URSUS

Informator nr 1 (127)

Ciągniki Ursus C-385, C-385A, 1002, 1004, 1201, 1204 i 1604

RYS. 1. Obwód hydrauliczny serwomechanizmu; oznaczenia na rysunku odpowiadają oznaczeniom w tablicy 53/2

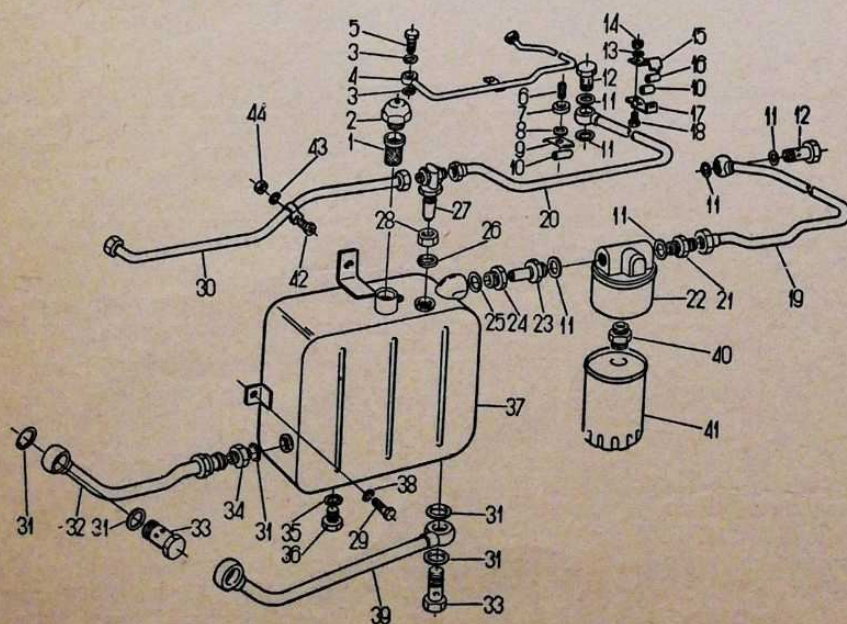
W ciągnikach Ursus C-385 i C-385A w zespole 278 — obwód hydrauliczny serwomechanizmu — wprowadzono zbiornik oleju, o pojemności 3 l. Poprzedni zbiornik, o pojemności 5 l, będzie nadal montowany w ciągnikach Ursus 1201 i 1204.

Podajemy nową tablicę 53/2 obwodu hydraulicznego serwomechanizmu. Tablica ta obowiązuje dla ciągników Ursus C-385 od nr 26501, a dla ciągników Ursus C-385A — od nr 3151.
